PAPILDOMAS SUSITARIMAS
PRIE 2022-09-06 RANGOS SUTARTIES NR. MS-296

1. Šalys 2022-09-06 sudarė „Pėsčiųjų, dviračių takų įrengimo Mažeikių miesto viaduko per geležinkelį prieigose, senamiesčio gatvėse statybos rangos darbus M. Valančiaus gatvėje“ statybos rangos sutartį Nr. MS-296 (toliau – Sutartis), Sutarties vertė 1 094 504,52 (vienas milijonas devyniasdešimt keturi tūkstančiai penki šimtai keturi eurai 52 ct) be PVM, kaina su PVM 1 324 350,47 Eur (vienas milijonas trys šimtai dvidešimt keturi tūkstančiai trys šimtai penkiasdešimt eurų 47 ct), kuria Rangovas įsipareigoja savo rizika, jėgomis ir medžiagomis per Sutartyje nustatytą terminą atlikti Pėsčiųjų, dviračių takų įrengimo Mažeikių miesto viaduko per geležinkelį prieigose, senamiesčio gatvėse statybos rangos darbus M. Valančiaus gatvėje, įskaitant darbo projekto parengimą (toliau bendrai vadinama – Darbais) ir perduoti Užsakovui, o Užsakovas įsipareigojo už tinkamai ir laiku atliktus Darbus sumokėti Rangovui Sutarties kainą Sutartyje nustatytais sąlygomis ir terminais ir tvarka. Sutarčiai taikoma fiksuotos kainos kainodara.

3. Rangovas 2023-10-30 parengė „Papildomų darbų aktą Nr. 2“, kuriame nurodoma, kad 2023-09-26 vyko pa

Lietaus nuotekų ir drenažo vamzdžių įrengimo schema M 1:50 (taikoma M. Valančiaus g. Pk 5+66 - Pk 6+84, dešinė)

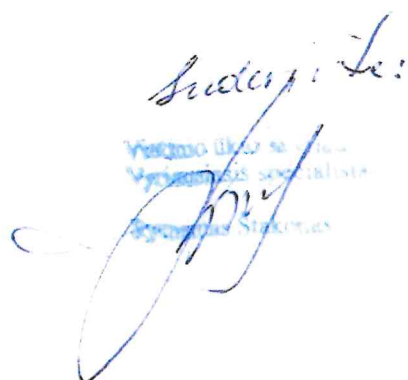
2. Skaldos sluoksnio virš vamzdynų, g/b d1000 šulinio ir PVC d425 šulinių įrengimas vandens nuvedimui“, papildomų darbų vertė -16 737,09 Eur (šešiolika tūkstančių septyni šimtai trisdešimt setyni eurai 09 ct) be PVM, 20 251,88 Eur (dvidešimt tūkstančių du šimtai penkiasdešimt vienas euras 88 ct) su PVM, laikyti papildomais darbais.

3. Šulinių d425 įrengimą vandens nuvedimui“, papildomų darbų vertė -2 107,63 Eur (du tūkstančiai vienas šimtas septyni eurai 63 ct) be PVM, 2 550,23 Eur (du tūkstančiai penki šimtai penkiasdešimt eurų 23 ct) su PVM, laikyti papildomais darbais.
